Een ongeluk zit in een klein hoekje

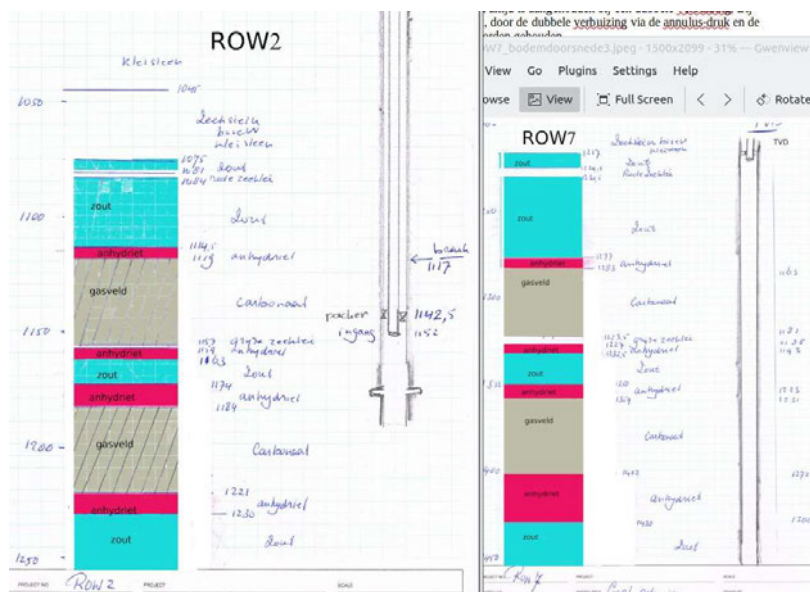
Bij het bestuderen van de callipermetingen van de verschillende putten is te zien dat de 'dubbele verbuizing' zoals in ROW2, in de overgebleven putten niet aanwezig is. De binnenbuis (de tubing) van ROW4, ROW5 en ROW7 stopt bovenin het zoutveld en de buitenbuis (de casing) gaat als enkelwandige buis verder door de zoutlagen naar beneden. In deze buitenbuis zijn de perforaties geschoten, waardoor het water in de zoutvelden geïnjecteerd wordt (zie tekening onderaan).

Het ontbreken van deze dubbele verbuizing in ROW4, ROW5 en ROW7 brengt daarom risico's met zich mee:

- Er valt een barrière weg
- Er is veel minder controle. Volgens het Water Management Plan worden de buitenbuizen zelfs maar éénmaal in de vijf jaar gecontroleerd.
- Juist de buizen, die liggen in de zoutlagen staan door de oplosbaarheid van steenzout (haliet), de corrosieve werking van zout en de mogelijke breuken en vervormingen door zoutkruip het meest bloot aan extreme omstandigheden.

Bij de overige putten bestaat geen dubbele verbuizing en geen jaarlijkse meting van de injectiebuis. Nu op twee plaatsen zichtbaar worden wat het effect van is van zoutkruip, zou men extra alert moeten zijn.

Schematische weergave van ROW2 en ROW7 in één tekening, waarin je ziet dat bij ROW7 de binnenbuis bovenin het zoutveld eindigt. De perforaties van ROW7 zitten voor zover wij weten op de hoogte van beide gasvelden. ROW7 is in werkelijkheid schuin geboord en komt een paar honderd meter verder in het gasveld. De buis van ROW2 zit 3 meter lager dan in de tekening aangegeven.
